Rapport d'enquête publique

relative à la demande de permis de construire d'une centrale photovoltaïque au sol d'une puissance installée supérieure à 250 kWc aux lieux-dits :

« Nauterie » et « Brusseau » sur la commune de La Romieu par la société Cap Vert Energie.

Patrick Humbert commissaire enquêteur (CE)

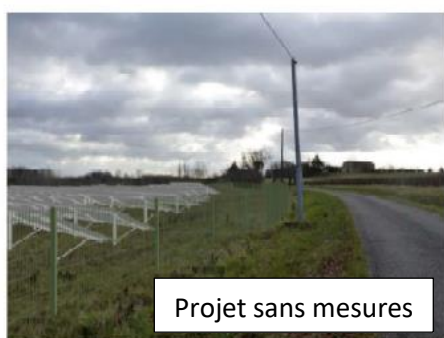
Bien qu'il y ait une haie naturelle de l'autre côté de la route menant à ma propriété, veuillez confirmer que vous avez l'intention de continuer et d'ajouter une grande haie à feuilles persistantes sur toute la longueur du parc solaire où elle jouxte la route qui le passe, et est directement opposée à la propriété de mes voisins 'Le Brusseau'. Il n'y a aucune notification de la hauteur de cette haie ou des plantes / arbres qui pourraient être utilisés. Afin de fournir un écran complet et décent, cette haie doit être maintenue à une hauteur minimale de 2 mètres.

Il est essentiel que nous ayons une liste complète des types de plantes à utiliser, de la quantité et bien sûr de leur hauteur de plantation initiale.

Au niveau du talus arboré entre le projet et la VC15, la sensibilité liée à la faune est considérée comme moyenne dans l'étude d'impact. Le projet vise donc à conserver l'ensemble de cet écran végétal permettant une intégration naturelle du projet dans le paysage. De plus, un chêne permettant la reproduction d'un coléoptère patrimonial est présent en limite sud du site le long de la route. Une mesure d'évitement a été proposée dans le cadre de la réalisation de ce projet. Ainsi, les formations les plus sensibles ont été exclues du projet.

En concertation avec l'Architecte des Bâtiments de France (ABF) et du paysagiste lors de la Commission Départementale de la Nature, des Paysages et des Sites (CDNPS) du 16 octobre 2020, il a été convenu de prolonger et de renforcer la haie champêtre tout le long de la VC15 jusqu'au talus existant afin de réduire la perception depuis Brussau et de la route. Dans ces conditions, l'avis rendu par le CDNPS a été favorable au projet.

Les haies arbustives sur la frange sud-ouest seront composées « d'essences sauvages locales adaptées au sol et non invasives comme l'Épine noire (Prunellier), le Troène, la Mancienne (*Viburnum lantana*) et le Rosier des chiens (Eglantier). » mais d'autres espèces peuvent néanmoins être employées pour la constitution des haies (le Cornouiller sanguin, le Noisetier, le Genévrier commun et le Sureau noir).

En vue d'une meilleure acceptabilité du voisinage, CVE SOLAR va d'une part renforcer la frange ouest du site en plantant deux chênes supplémentaires et d'autre part augmenter la hauteur de la strate arbustive sur la frange sud-ouest qui fera à terme entre 2 m et 3 m de haut.

11. Vue de la collégiale UNESCO

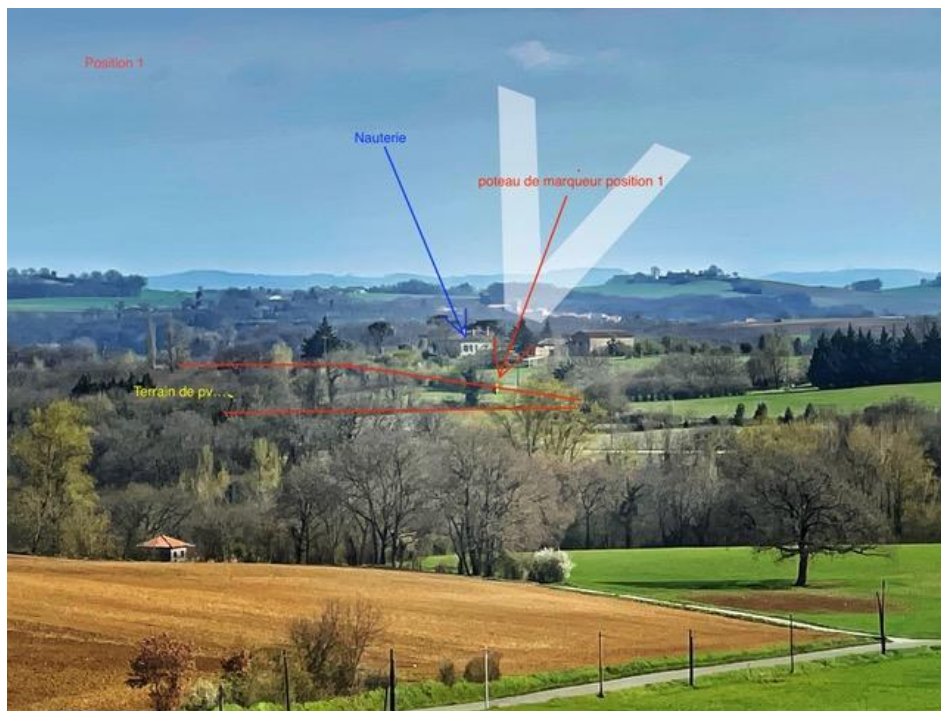
Il a été précisé que le projet ne sera pas visible depuis la tour de la Collégiale de La Romieu, mais ce n'est clairement PAS vrai. Dans une lettre séparée, j'inclus des photos prises sur le terrain (avec coordonnées GPS) montrant clairement la tour. De même, nous avons escaladé la tour et photographié les positions visibles du champ. Ceux-ci sont indiqués à l'aide d'un poteau de 3 mètres de haut avec une croix rouge sur le dessus. La raison en est que 3M est la hauteur maximale des panneaux. Les photographies ont été prises avec un objectif équivalent à la vision humaine standard.

En vue d'une meilleure acceptabilité du voisinage, CVE SOLAR propose de renforcer la frange ouest du site en plantant deux chênes supplémentaires.
